Sujet : [INTERNET] **Objet :** Observation dans le cadre de la demande d'autorisation environnementale unique au titre de l'article L. 181-1 du Code de l'environnement
AMÉNAGEMENTS RIVIÈRE ET PLAN VERT SUR LES BERGES DE L'EURE ET SES ABORDS

De : > Riverains du Bourgneuf (par Internet)

Date : 12/02/2020 16:04

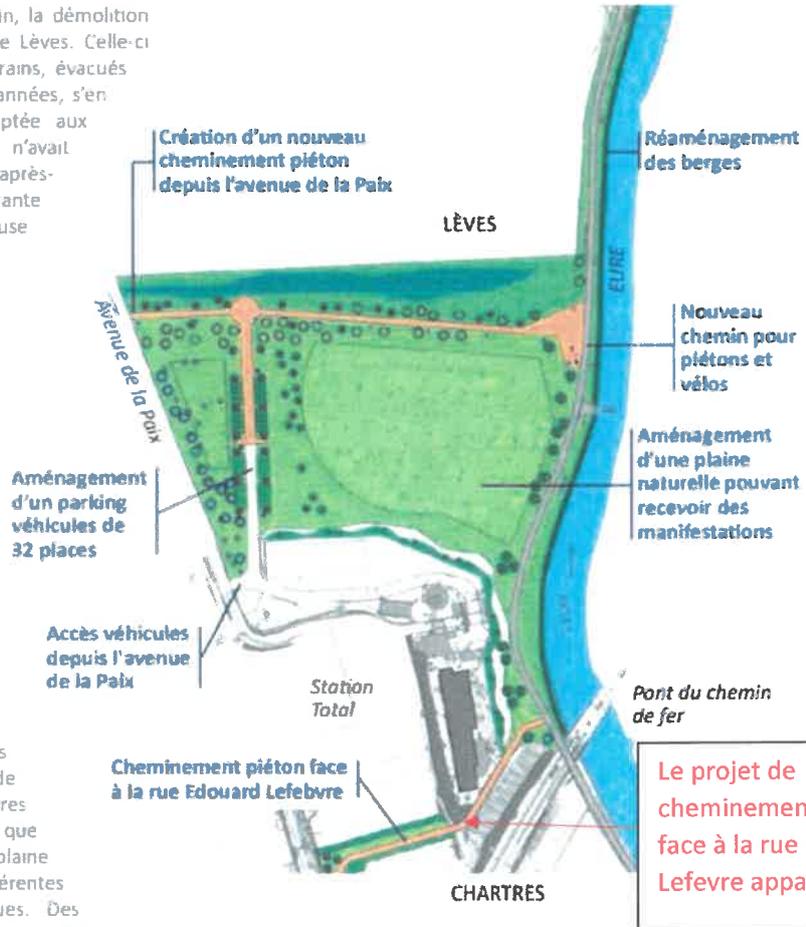
Développer un nouveau cheminement doux d'accès (tel qu'il était prévu initialement) le long de l'actuel bâtiment de la station d'épuration, côté Chartres, dans le prolongement Est de la rue Edouard Lefèvre. Ce cheminement direct, en entrée de la ville de Chartres, permettrait une ouverture piéton/vélo directe sur le plan vert pour tous les habitants du quartier de la Roseraie en cours de densification. Vous pourrez trouver ci-dessous un plan permettant de visualiser le projet de liaison douce prévue initialement afin de relier la rue du Bourgneuf au projet de berges réaménagées en rive gauche de l'Eure. Cette liaison douce n'est plus indiquée sur le plan du projet, ce que nous regrettons, tant elle est indispensable aux habitants du Quartier du Bourgneuf et de la Roseraie pour rejoindre directement la promenade piétonne.

LE PLAN VERT PREND POSSESSION DE L'ANCIENNE STATION D'ÉPURATION

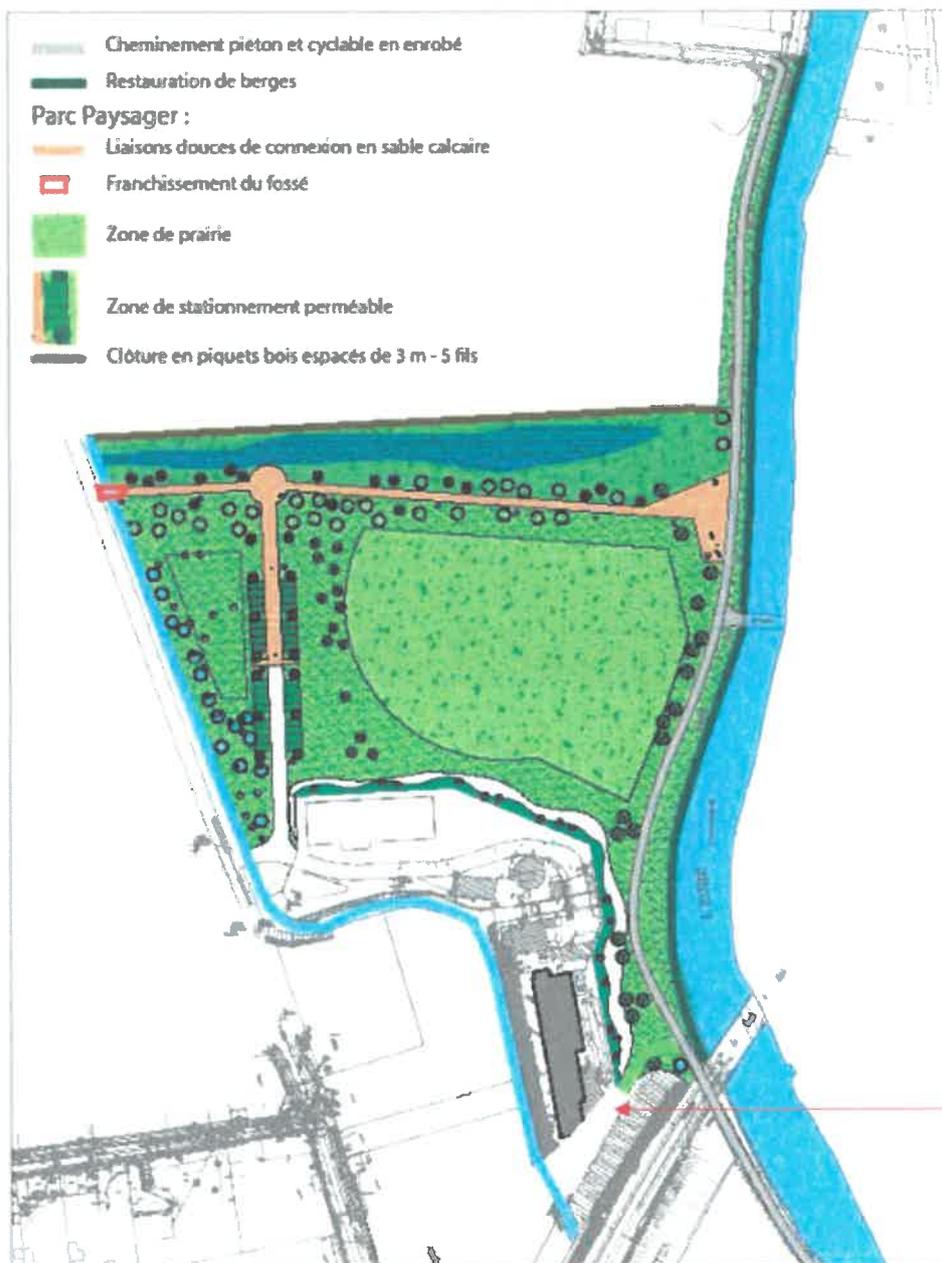
Le projet de cheminement piéton face à la rue Edouard Lefevre a disparu. Pourquoi ?
